改善箇所説明図

基準不適合発生箇所

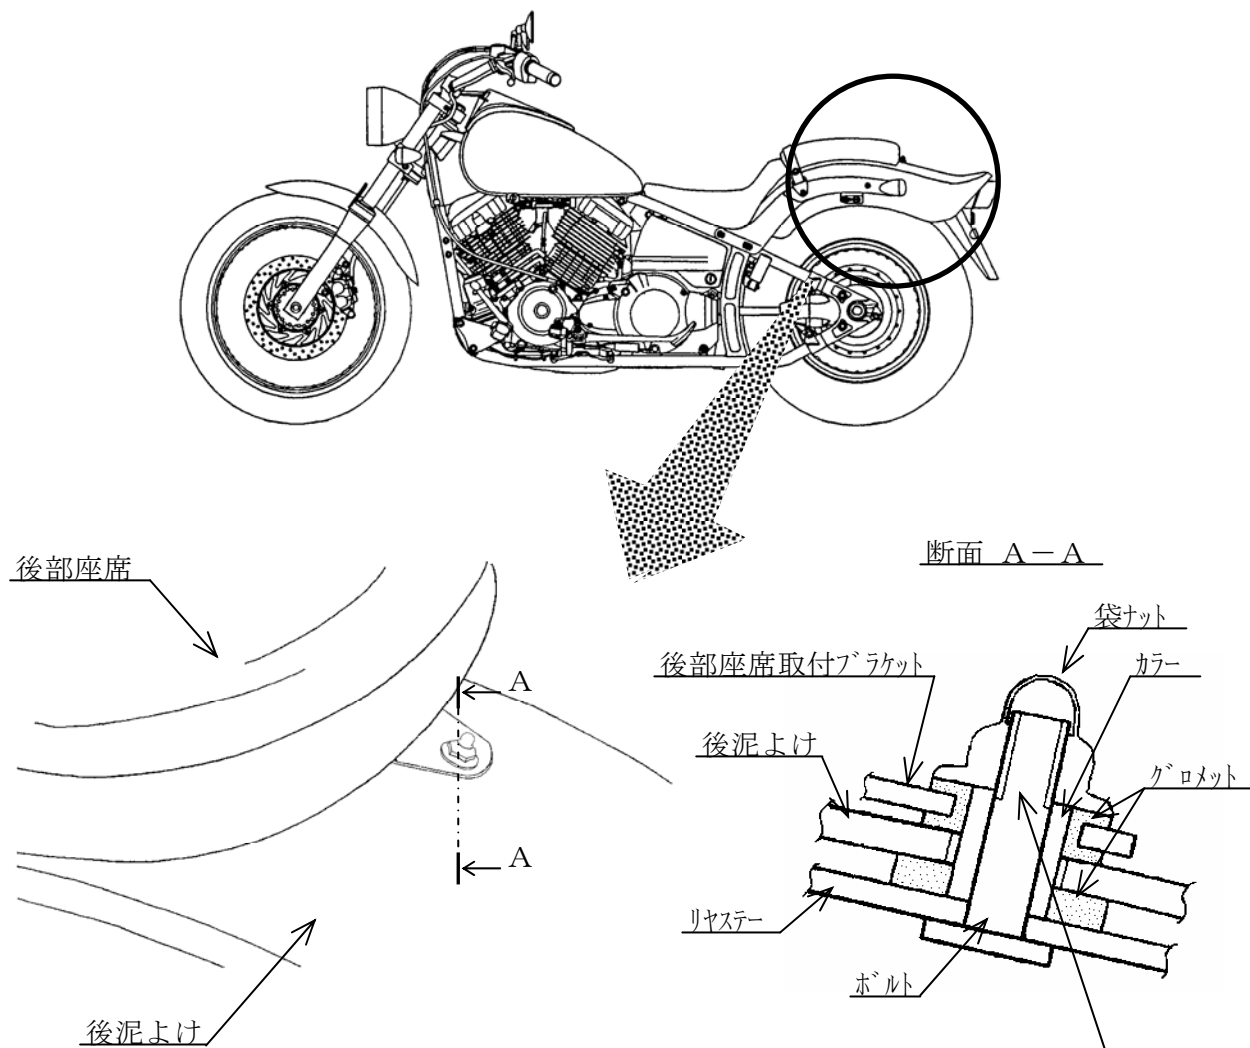
後部座席の取り付けボルトにおいて、強度が不足しているため、市場における整備の際に通常想定される締め付けトルクを大幅に超えるトルクで締め付けられた場合に亀裂が生じることがある。そのため、最悪の場合、走行時の振動等により当該ボルトが折損し、シートが脱落するおそれがある。

- ・ 4TR （ヤマハXVS400ドゥラッグスター）
- ・ BC-VH01J （XVS400ドゥラッグスター） の場合

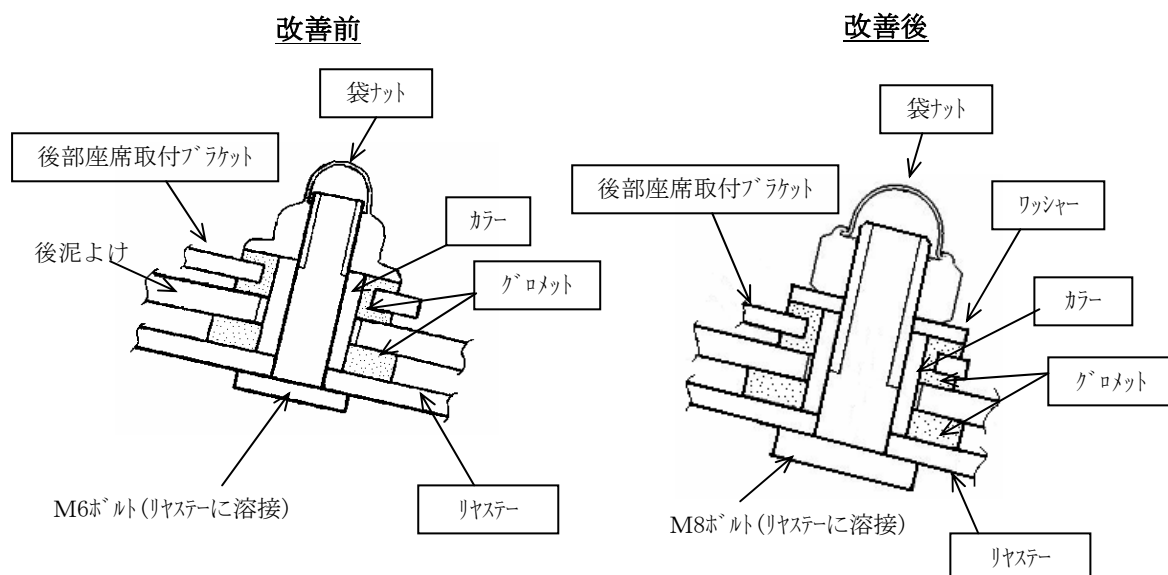
改善の内容：全車両、後部座席の取り付け部品を対策品と交換する。

識別：袋ナットの形状で識別が可能である。

（改善前：M6ボルト用フランジ付 改善後：M8ボルト用フランジ無し）

- ・ VP10J （XVS1100ドゥラッグスター）
- ・ BC-VP13J （XVS1100ドゥラッグスター） の場合

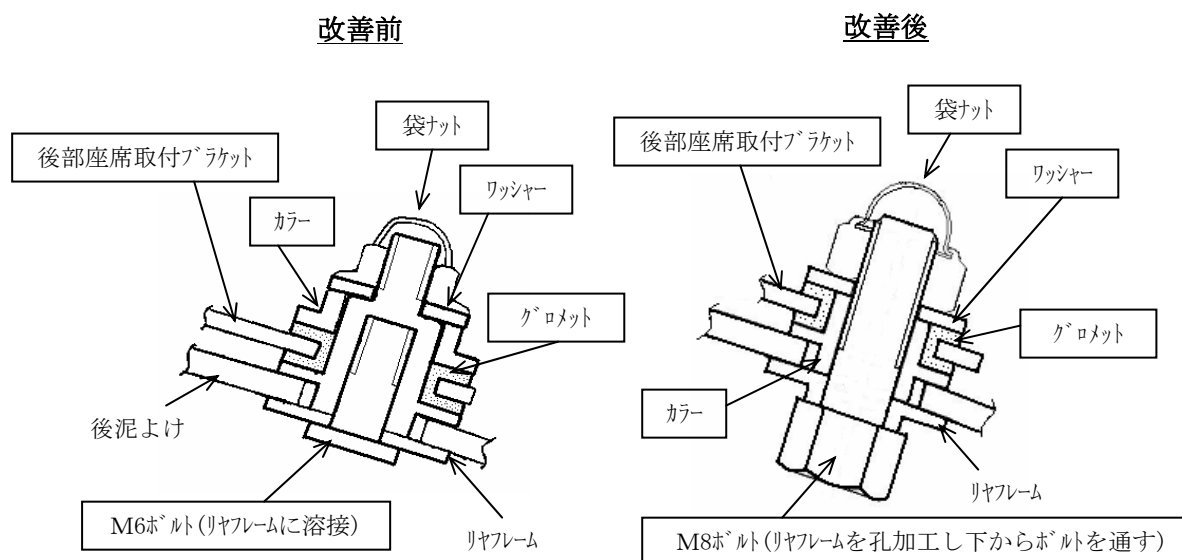
識別：袋ナットの形状で識別が可能である。

（改善前：M6ボルト用フランジ付 改善後：M8ボルト用フランジ無し）
